②改善箇所説明図

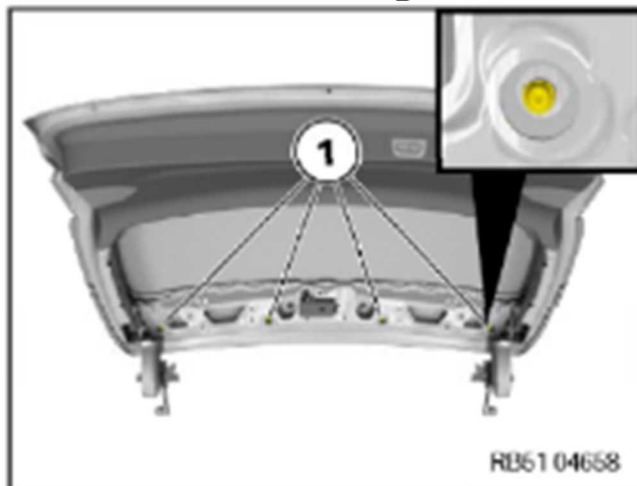
基準不適合箇所

リアスポイラーのボルト

不具合の内容

リアスポイラーの製造工程管理が不適切なため、リアスポイラー取付けボルトが装着されていないものがある。そのため、走行中リアスポイラーから異音（風きり音）が発生し、最悪の場合、高速度で走行するとリアスポイラーが脱落するおそれがある。

全車両、当該ボルトが装着されているかを点検し、装着されていない場合は取り付ける。

識別：左フロントドアアアヒンジ取り付けボルト（下側）の頭に黒ペンを塗布する。
